[5] [통보] 사항

1. 제 목 : 아파트 지하주차장 경사로 주변 보행자 안전 확보 미흡
2. 조치부서 : 제주지역본부
3. 관 련 자 :
4. 내 용 :

[그림 2] 제주◆◆1-1BL 지하주차장 경사로 주변 현황

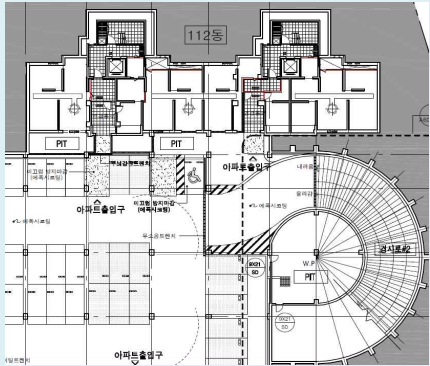
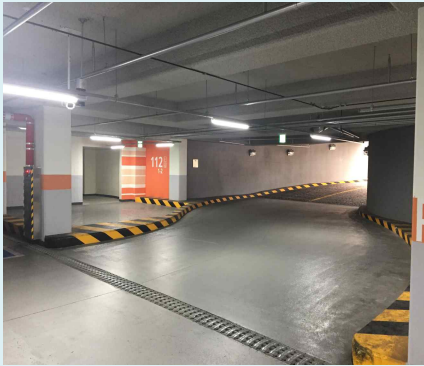
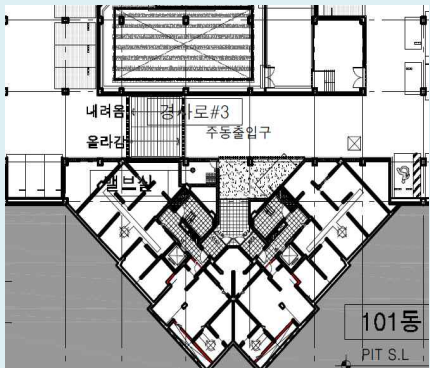
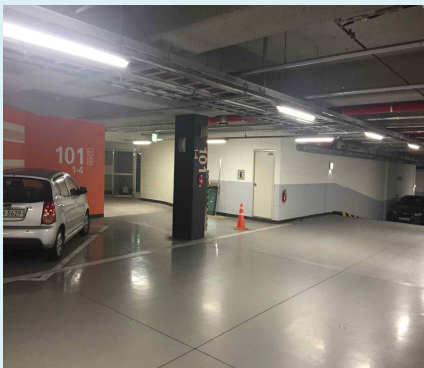
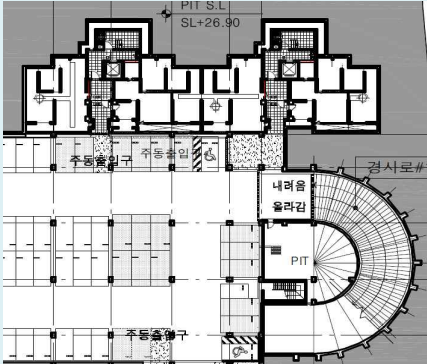
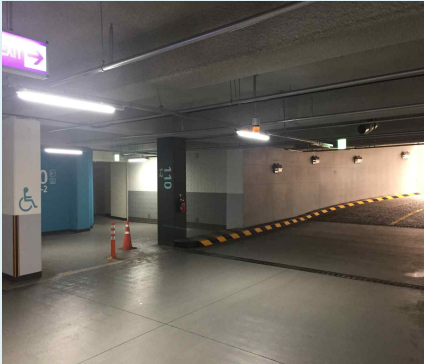
그런데 제주◆◆1-1BL 내 지하주차장 설치현황을 점검한 결과 시공현황은 설계도서와 일치하나, 차량의 지하주차장 진출입과 주행 시 입주민 안전사고 발생 우려부위가 [그림 2]와 같이 확인되었다.

평면도	현황사진	검토필요 사항
		차량진출입부 안전휀스 또는 차량멈춤턱 시공 (112동 출입구)
		차량멈춤턱 시공 또는 반사경 설치 (101동 출입구)

평면도	현황사진	검토필요 사항
		차량진출입부 안전휀스 또는 차량멈춤턱 시공 (110동 출입구)

그 결과 해당동에 거주하는 입주민(영유아 등)이 아파트 출입구로 진출입 시 차량과의 충돌 등 우발적인 안전사고 발생 가능성을 내포하고 있으므로 보완조치가 필요한 실정이다.

지하주차장 경사로 주변 등 안전사고 발생 우려부위에 대한 보완계획을 마련하시기 바랍니다 (통보).
